# 女川原子力発電所2号炉 サプレッションチェンバ内部水質量の考え方の 変更について(コメント回答)

設計基準対象施設について（第4条 地震による損傷の防止）

平成31年4月2日

東北電力株式会社

図2 サプレッションチェンバ断面図(平面)

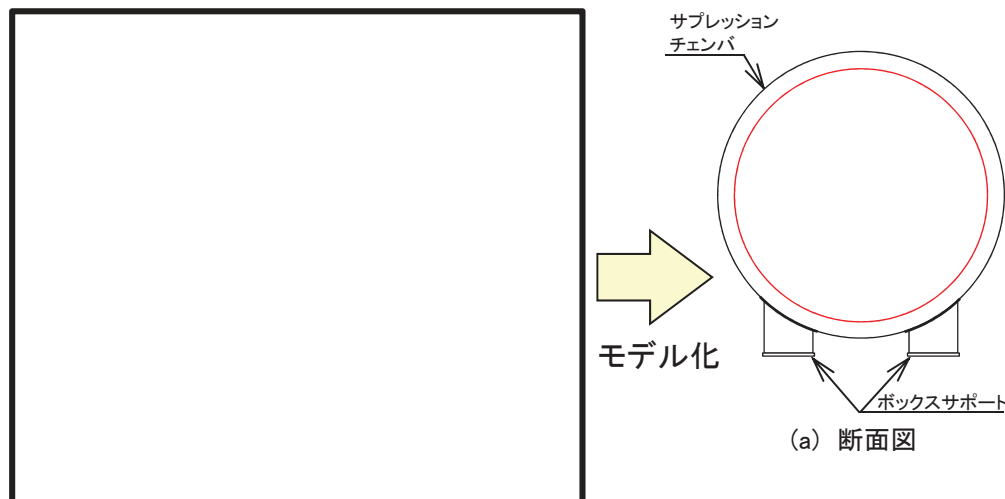
- ・バルジング振動モードの影響評価における地震応答解析に3次元はりモデルを適用することの妥当性について、タンク構造体と内部水の各々の振動挙動とその相互影響を踏まえて、評価方針を整理して提示すること。

- 汎用流体解析コードOpenFOAMで算出した圧力コンター図によれば、地震時のサプレッションチェンバ内部水の圧力分布は各セグメントの範囲で極端な圧力変動を起こしていないため、1セグメントの内部水の圧力による振動影響を考慮することで、サプレッションチェンバ全体のオーバル振動の傾向を把握することが可能と考える。これを踏まえて、影響検討に用いるモデル化範囲は、対象の1セグメントに加えて両側セグメントを合わせた3セグメントとし、モデル境界部の影響を排除する。

図4 ボックスサポート構造図

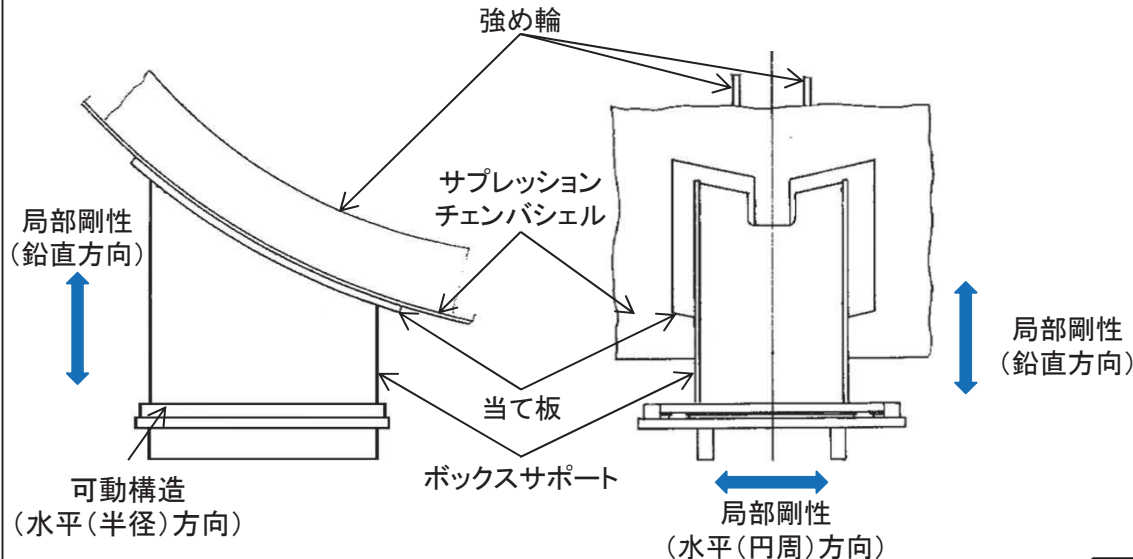
- ・ボックスサポート付け根部の局部変形の影響評価における3次元はりモデルの妥当性について、評価方針を整理して提示すること。

- ボックスサポートとサプレッションチェンバの接合部(以下「ボックスサポート付け根部」という。)におけるサプレッションチェンバシエルの局部変形を防止するため、ボックスサポートは当て板を介してサプレッションチェンバシエルに取り付けられている。また、サプレッションチェンバシエルの変形を防止するため、内部に強め輪が取り付けられている。そのため、ボックスサポート付け根部の剛性は高く、サプレッションチェンバの地震応答解析に用いる3次元はりモデルにおいては、ボックスサポート付け根部を剛構造としている。
- 本検討では、ボックスサポート付け根部のサプレッションチェンバシエルの局部剛性を考慮した応答解析を行い、サプレッションチェンバシエルの局部変形による影響を定量的に確認することによって3次元はりモデルの妥当性を確認する方針とする。なお、ボックスサポートは水平(半径)方向に可動する構造であり、ボックスサポート付け根部の水平(半径)方向の剛性は、地震応答解析へ影響を与えるものではないため、剛構造とする。
- 検討結果については、詳細設計段階にて説明する。

表3 解析条件

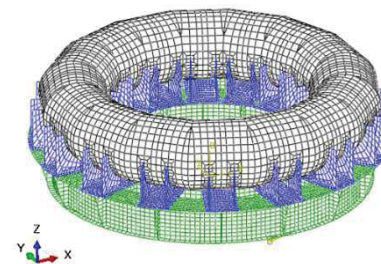
- ・3次元はりモデルで設定するGuyanの縮約法による回転質量について、加振試験で計測された脚部の鉛直荷重との比較等により妥当性の確認を行うこと。

- ▶ 地震応答解析条件は、表3に示すとおり。地震応答解析における入力加速度は、架台上で計測された加速度を模擬する。ここで、解析上入力する加速度時刻歴は、振動台上の計測値を用いることとし、振動台上から架台上までの地震動の伝搬（構造減衰等）を考慮した加速度時刻歴を分力計位置に入力している。
- ▶ 水平方向（X方向）の加振に伴う内部水の有効質量による鉛直荷重は、加振直交方向（Y方向）を軸として、加振方向（X方向）に設置された分力計に作用するため、加振方向の分力計における荷重を比較対象とした。
